**BESCHLUSSVORLAGE**

Vorlage Nr.: 2-BV/0034/2024  
Status: öffentlich  
Geschäftsbereich: Bauverwaltung  
Datum: 18.12.2024

**Antrag auf Neubau einer PKW- und Traktor- Garage in der Freisinger Landstraße 13a, Fl.Nr. 121**

# Übersichtsplan, Ansichten

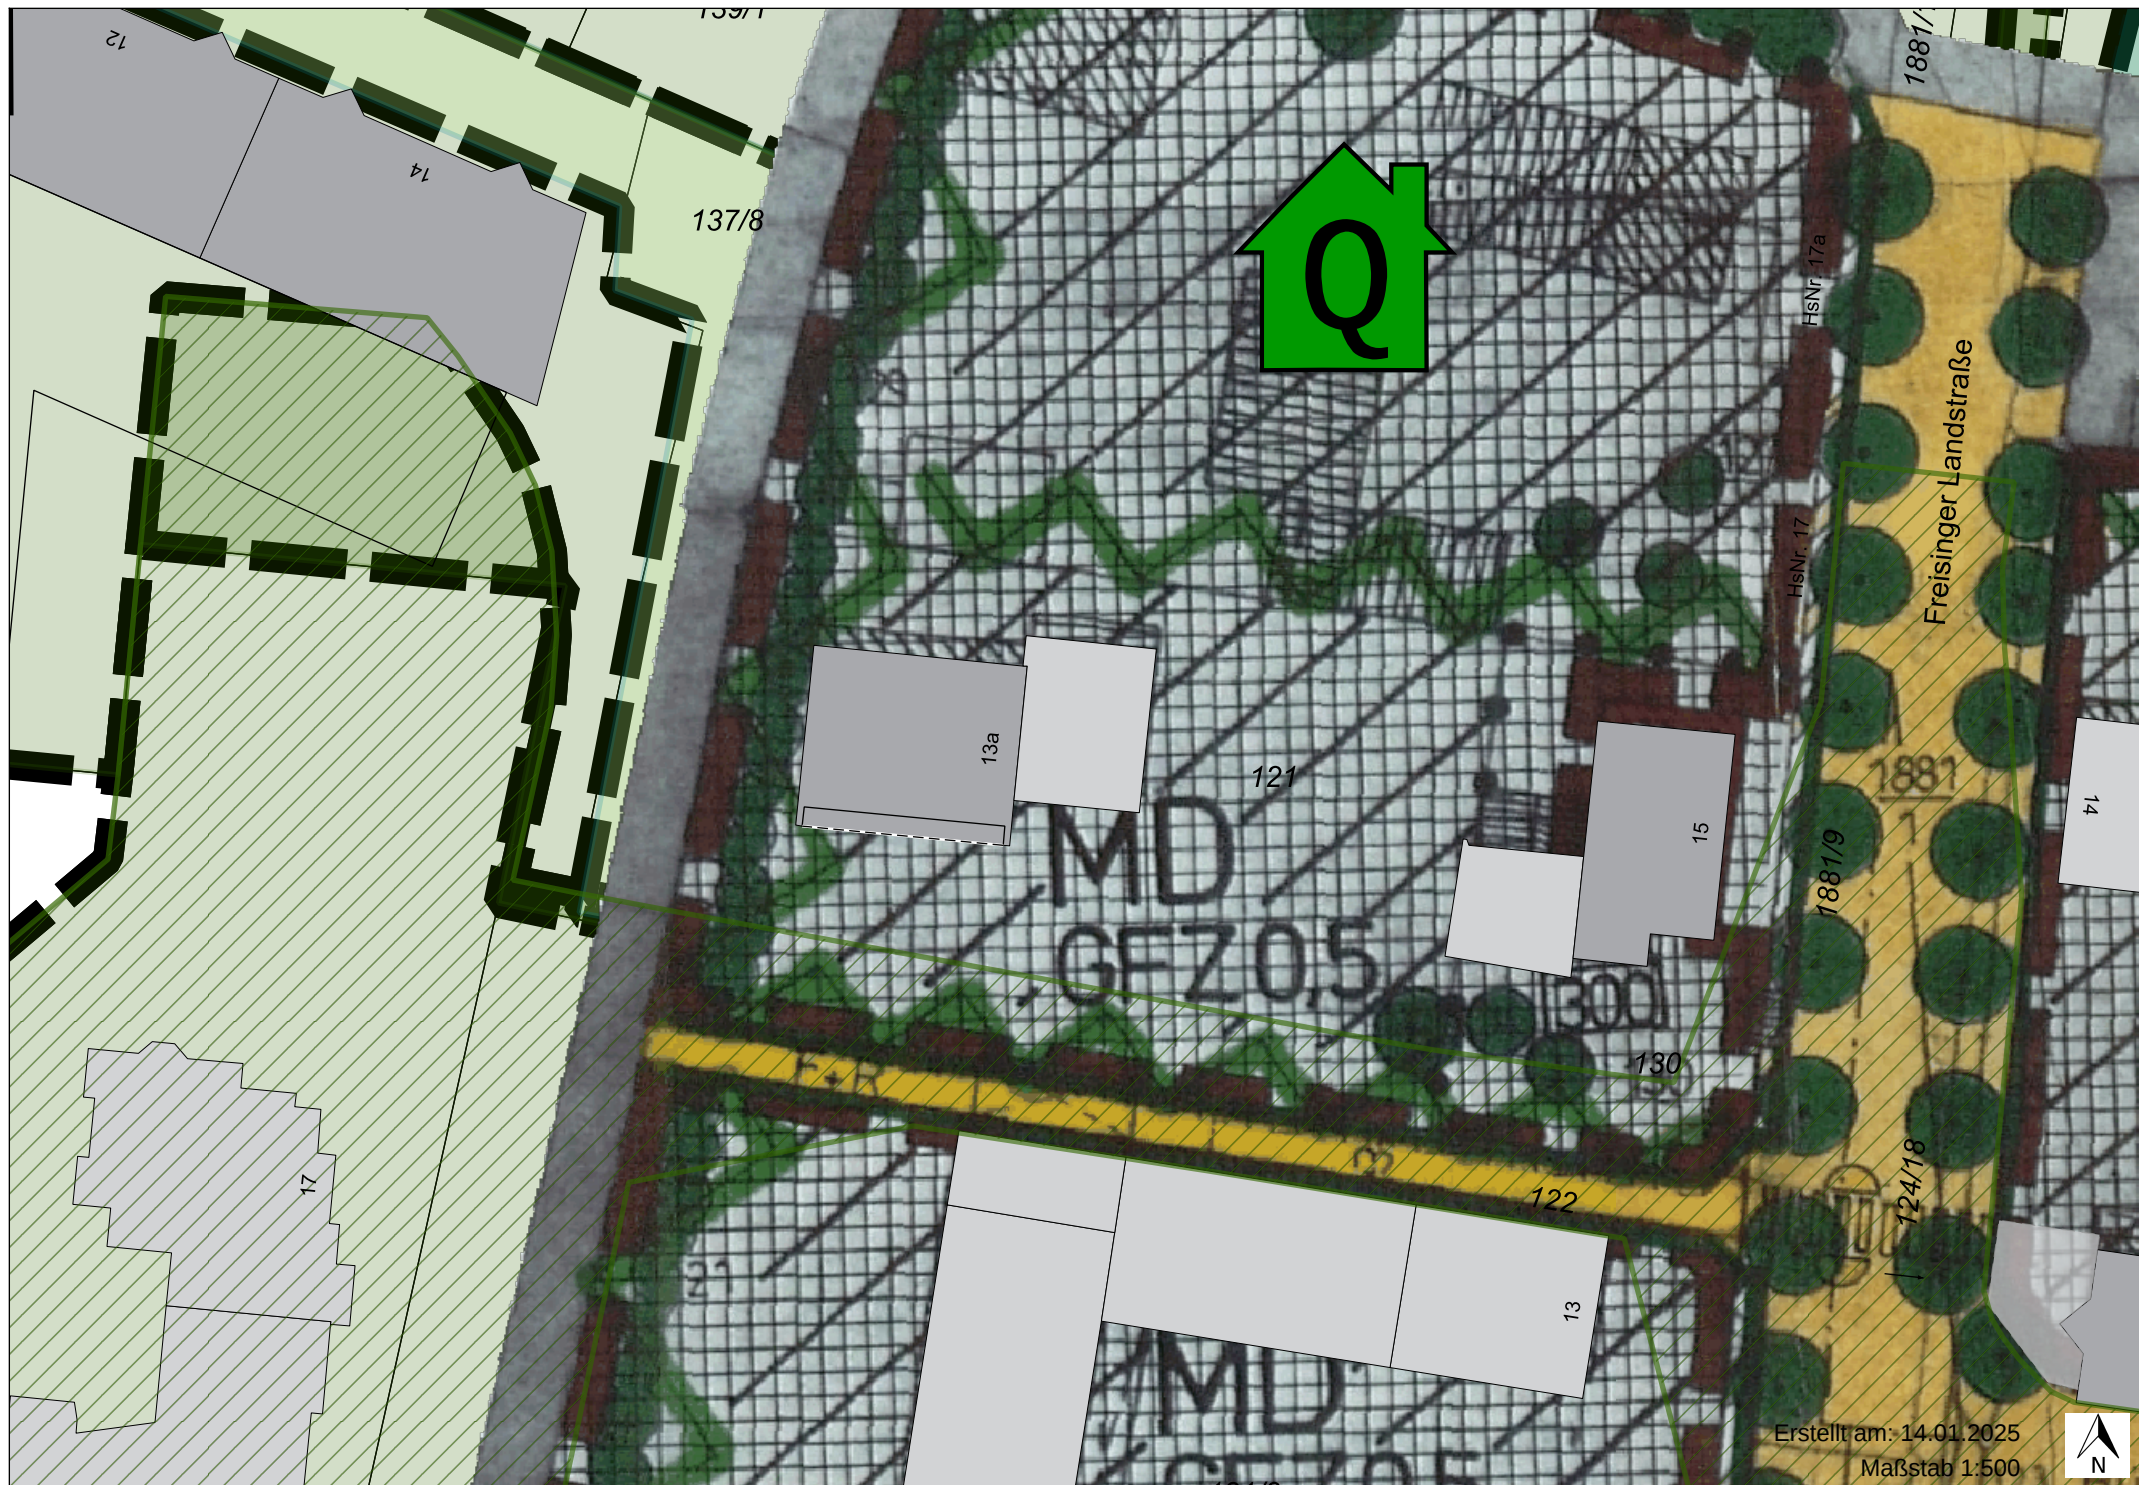
Geplant ist, die bestehende Flachdachgarage durch einen Neubau mit einer Fläche von 145,78 m<sup>2</sup> und einer Traufhöhe von 4,13 m zu ersetzen. Der Neubau soll zur Unterbringung der für die Landwirtschaft benötigten Traktoren, sowie für zwei PKW und 4 Fahrräder dienen. Das Dach ist als Satteldach mit 26° vorgesehen und weist damit dieselbe Neigung wie das Wohnhaus auf. Änderungen in den Freiflächen sind darüber hinaus nicht vorgesehen.

Das betroffene Grundstück liegt im Geltungsbereich des Bebauungsplans Nr. 111 „Alter Ortskern“. Dieser setzt eine maximale Traufhöhe für Garagen von 2,20 m fest. Weitere Festsetzungen bleiben unberührt.

Es wird eine Befreiung wegen der Überschreitung der maximalen Traufhöhe von Garagen benötigt.

Aus Sicht der Verwaltung kann der Befreiung zugestimmt werden. Die Traktoren brauchen eine Einfahrtstorchhöhe von 3,50 m und damit auch eine höhere Traufhöhe. Aufgrund der landwirtschaftlichen Nutzung auf dem Grundstück handelt es sich hier um einen Sonderfall der kaum als Bezugsfall herangezogen werden kann. Die Garage setzt sich immer noch vom Bestandshaus deutlich ab und sie fügt sich aufgrund der gleichen Dachneigung gut ein. Zudem werden die Abstandsflächen eingehalten.

Das gemeindliche Einvernehmen zum Neubau einer PKW- und Traktor- Garage in der Freisinger Landstraße 13a, Fl.Nr. 121 und der Befreiung wegen der Überschreitung der maximalen Traufhöhe von Garagen wird erteilt.
